Abkündigung und Ersatz von Hitzeschild und Schweißadapter für Lambdasonden

MOTORTECH verkündet die Abkündigung und den Ersatz der folgenden Produkte:

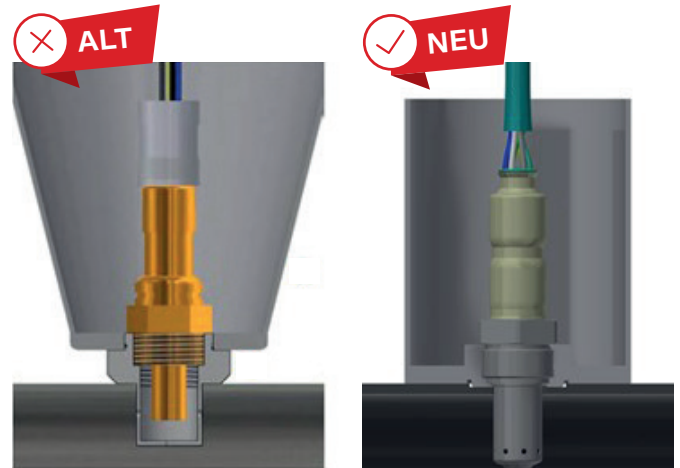
- > Hitzeschild (P/N: 19.60.022)
- > Schweißadapter (P/N: 19.60.023)

Der Hitzeschild wird durch eine neue Version ersetzt, die mit 2 Arten von Schweißadaptern für Lambdasonden (M18-Gewinde) und NO_x-Sensoren (M20-Gewinde) verwendet werden kann.

P/N	Beschreibung	Ersetzt
07.81.076	Hitzeschild für NO _x -Sensor/Lambdasonde, Innengewinde M30x1,5, Aussendurchmesser 63,5 mm, Höhe 80 mm	19.60.022
07.81.081	Schweißadapter für Hitzeschild P/N 07.81.076, Aussengewinde M30x1,5, Innengewinde M18x1,5, für Lambdasonde (z.B. P/N 19.60.004 & 19.60.015)	19.60.023
07.81.077	Schweißadapter für Hitzeschild P/N 07.81.076, Aussengewinde M30x1,5, Innengewinde M20x1,5, für NO _x -Sensor (z.B. P/N 56.03.003)
